# Planbeskrivelse

Mindre endring reguleringsplan

Gjeldende plan: «Mjåtveitmarka gnr. 22 bnr. 3, 6, 22, 166, 173 m.fl.»

Saksnr. Alver kommune: 22/3801

Figur 6 Utsnitt av endret plankart

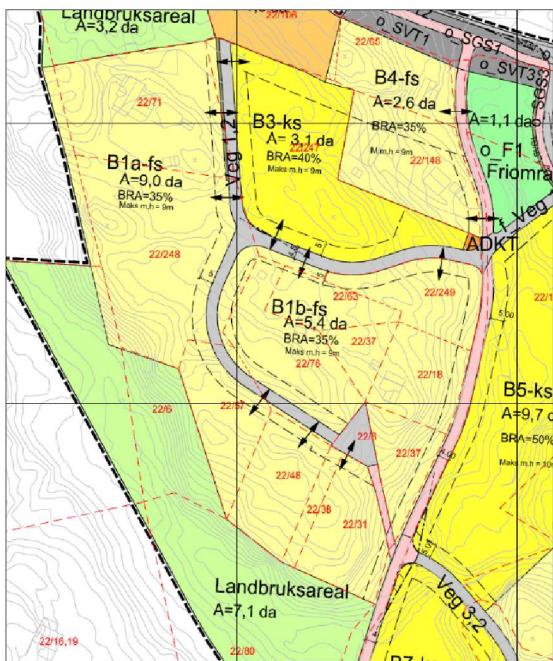
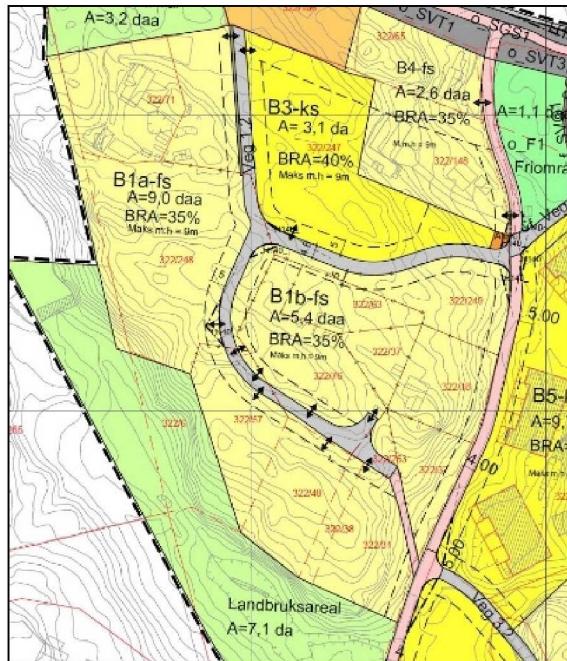
1. 5 avkjørselspiler er flyttet. Det er lagt til 2 nye avkjørselspiler.
2. Vendehammer i enden av veg 1.2 er endret i tråd med gitt dispensasjon i forbindelse med rammesøknad for nytt veg og VA-anlegg (ref. sak 21/5193). Formålgrenser langs tilgrensende boligformål felt B1a og B1b er justert. Areal som ikke lenger er nødvendig til vegformål er innlemmet i boligformål felt B1a. Medfører ikke vesentlig endring i areal per felt.
3. Byggegrense på felt B1a er tilpasset etter endring snuhammer.
4. Det er lagt inn frisktsoner og hensynssoner for friskt i tråd med prosjekterte vegtegninger.
5. Eiendomsgrenser som skal oppheves er vist i plankart, i tråd med omsøkt sammenslåing saksnr. 22/3278 (journaldato 20.04.2022).

#### Avkjørsel til felt B1a tomt 01

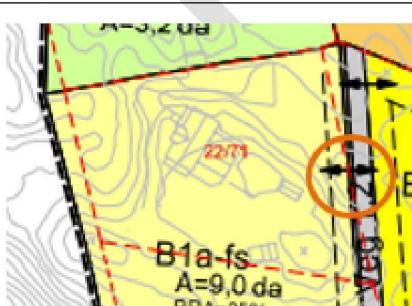
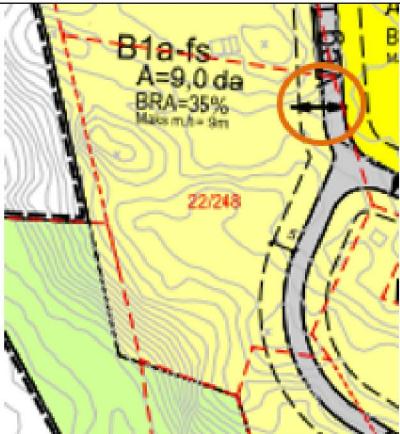
Avkjørsel flyttes noe nordover for å fungere som felles avkjørsel til ny og eksisterende enebolig på gnr. 322 bnr. 71.

**Avkjørsel til tomt 03, 04, 05 og 06 felt B1a**

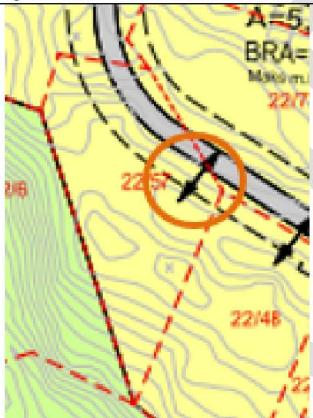
Figur 11 Regulert avkjørsel kommer for nært kryss.

Regulert avkjørsel kommer for nært kryss og legges derfor lenger sør i avstand til krysset. Man får samlet avkjørsel til 5 boenheter, noe som er en fordel med tanke på trafikksikkerhet.

Figur 15 Utklipp fra utomhusplan der omsøkte omfordeling er vist.

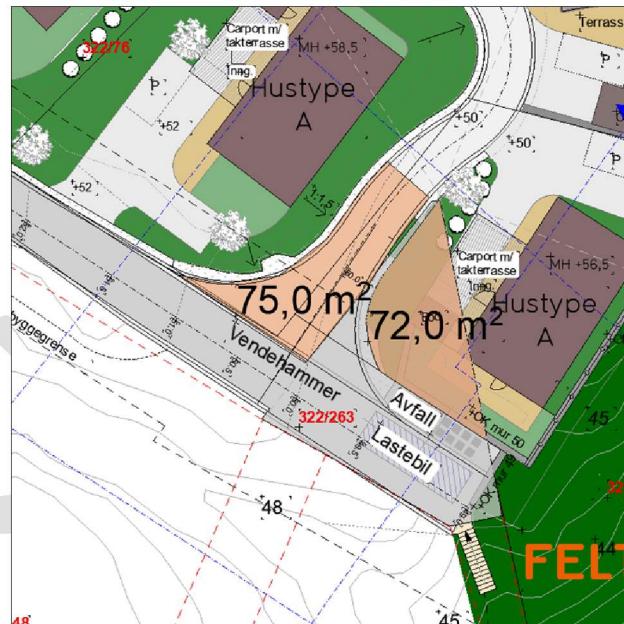
I forbindelse med søknad om veg og VA-anlegg er det gitt rammetillatelse med dispensasjon fra boligformål ved utforming av vendehammer (ref. sak 21/5193). Ny vendehammer er dimensjonert i henhold til krav for liten lastebil (LL) og tyngre kjøretøy i henhold til NS 9432:2014 (avfall), jf. uttalesak snr. 21/10465-22/6391.

Dispensasjonen som er gitt medfører at grunneier (som er samme for de berørte eiendommene) mister areal regulert til bolig. Det synes derfor rimelig å omdisponere arealet som ikke lenger er nødvendig for vegformål til boligformål. Arealene er omtrent tilsvarende i areal (ca. 75 m<sup>2</sup> og 72 m<sup>2</sup>, jf. figur), så endringen vil ikke medføre økt boligareal/utnyttelse i forhold til det som er regulert.

I tillegg til rettferdighet for grunneier, er fordelen ved å gjøre omsøkte omdisponering at tilgrensende eneboligtomt får en mer hensiktsmessig utforming, slik at man kan trekke nybygg lenger inn på tomten og unngå større terrenginngrep/støttemurer.

Figur 17 Øvre del av reguleringsplan for Mjåtveitmarka, der arealet som er nemnt er merka med rød strek.

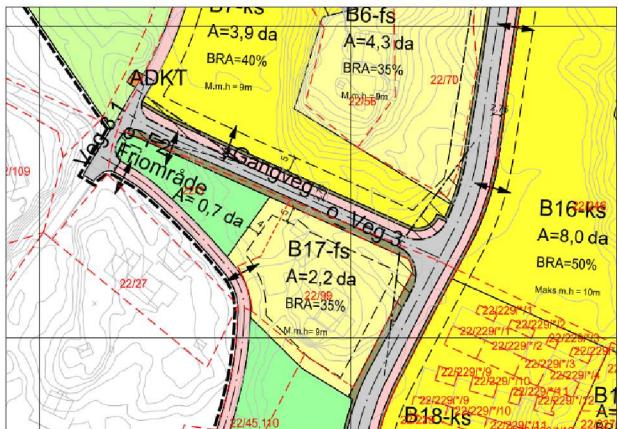
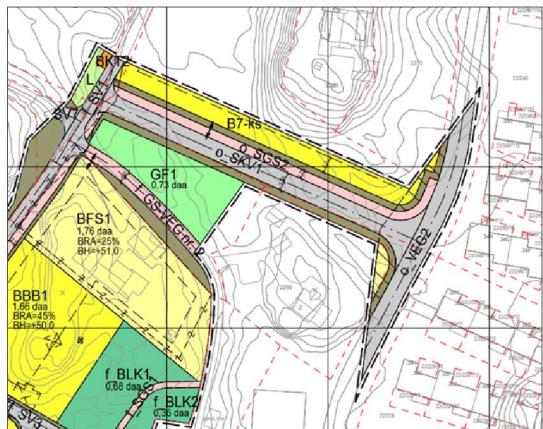
Siste reguleringssendring av reguleringsplan for Mjåtveitmarka i 2018, tok ikke for seg at det var vedtatt en reguleringsplan for Mjåtveitstø i 2017. Disse to reguleringsplanane overlappar hverandre på o\_Veg 3, Veg 3,1, o\_F2 og to ulike gangveger. Se utklipp under.

At en i reguleringsendringen av reguleringsplan for Mjåtveitmarka i 2018, ikke tok ut det overlappende området var en feil. Endringen i 2018 omhandlet ikke dette området.

For å rette opp i denne feilen velger en nå å trekke inn plangrensen i reguleringsplan for Mjåtveitmarka, slik at det ikke er noko tvil om at reguleringsplan for Mjåtveitstø ligger som gjeldende plan for dette området. Dette er en ren planteknisk feilretting, som i realiteten ikke vil ha noen innvirkning.
